GEOVEKST

Kontroll av leverte FKB-datasett

LACHTL31
Åfjord -drone

Figur 2: Nykonstruert anleggsområde i rødt. Dette er et gårdstun, og skal følgelig ikke være med i Arealbruk

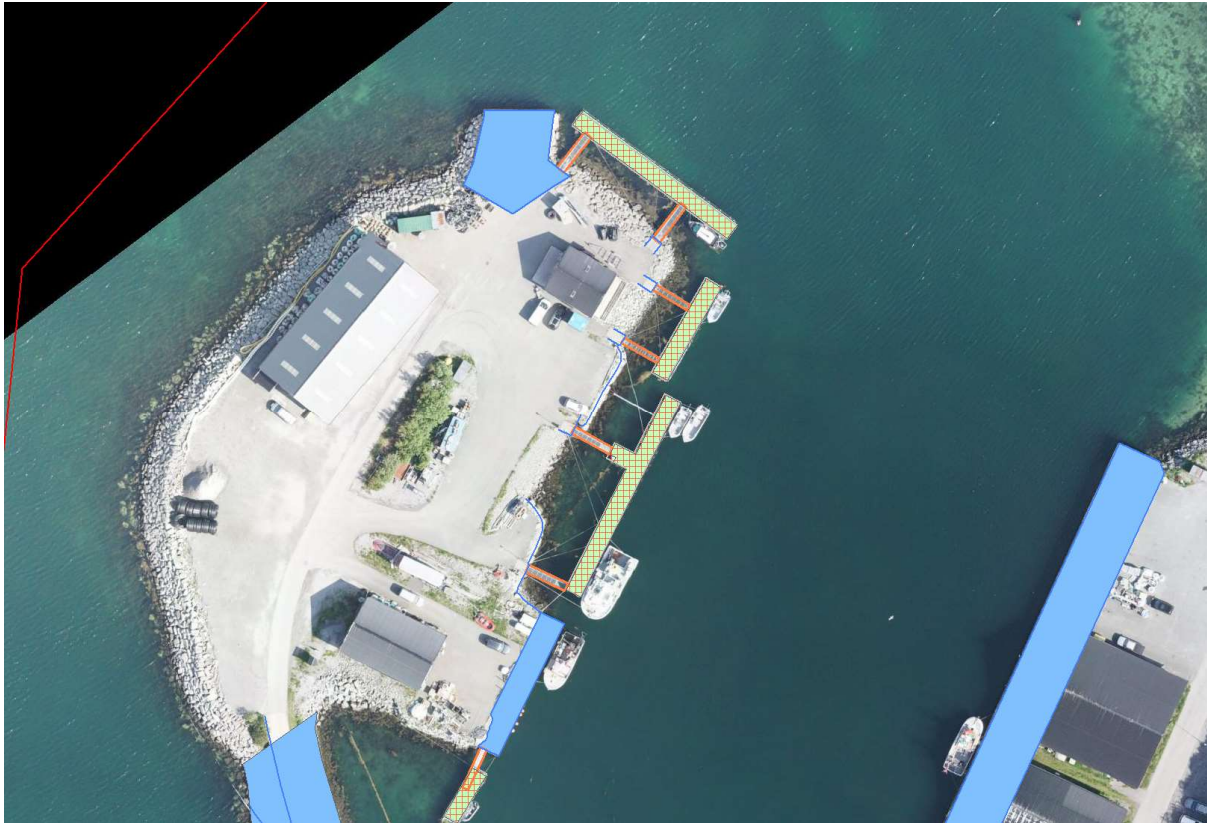
FKB-Arealbruk ser stort sett greit ut. Vi har funnet et feilklassifisert anleggsområde. Dette er bare et litt stort gårdstun med egen parkeringsplass i tilknytning til tunet.

- Kartverket sletter anleggsområdet fra FKB-Arealbruk.
- Firma må konstruere objekter som skal inn i FKB-Veg, og levere det i ny fil til oss.

Figur 3: Oransje kurver viser til slettede objekter.

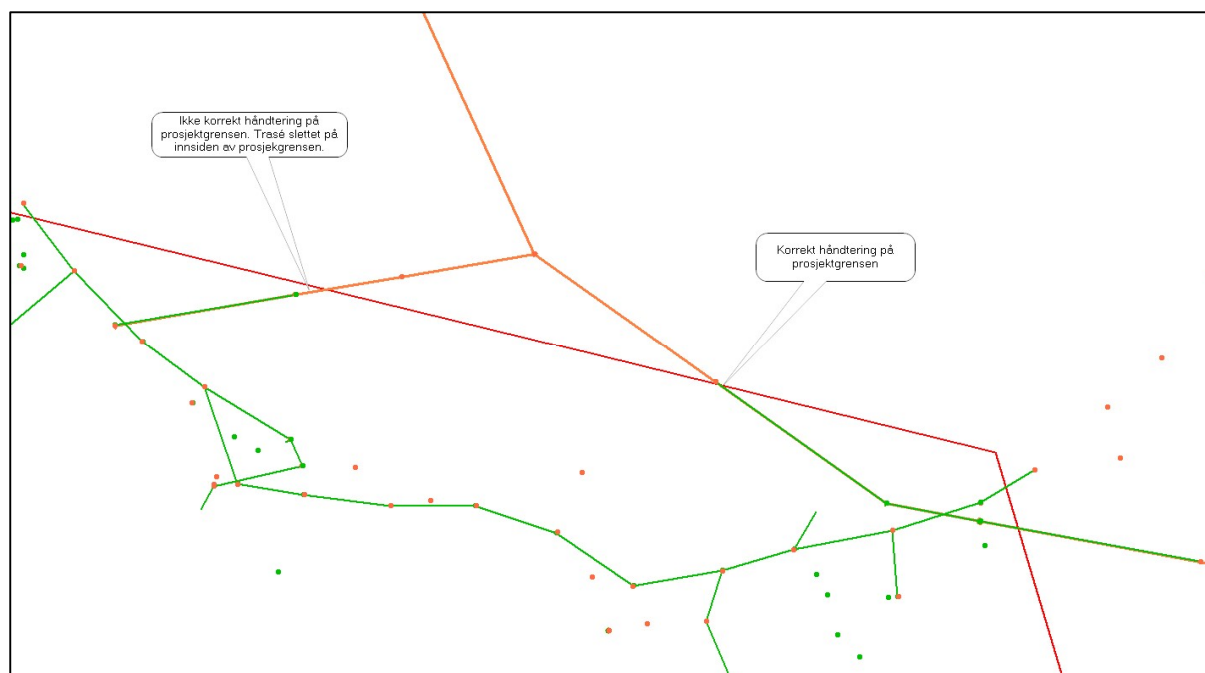
I FKB-BygnAnlegg ser vi at firma har slettet objekttypen BeskrivendeHjelpelinjeAnlegg der denne burde være kodet om til FlytebryggeLandgang etter FKB 5.0. FlytebryggeLandgang er en opsjonell objekttype som ikke var bestilt i dette prosjektet. Vi mener firma burde latt objektene som lå med feil objtype i eksisterende data fortsatt ligge i dataene med feil objekttype, uten verifiseringsdato.

- Kartverket legger inn objtype BeskrivendeHjelpelinjeAnlegg der firma har slettet disse uten å konstruere nytt
- Firma konstruerer stikkrenner og leverer på suppleringsfil
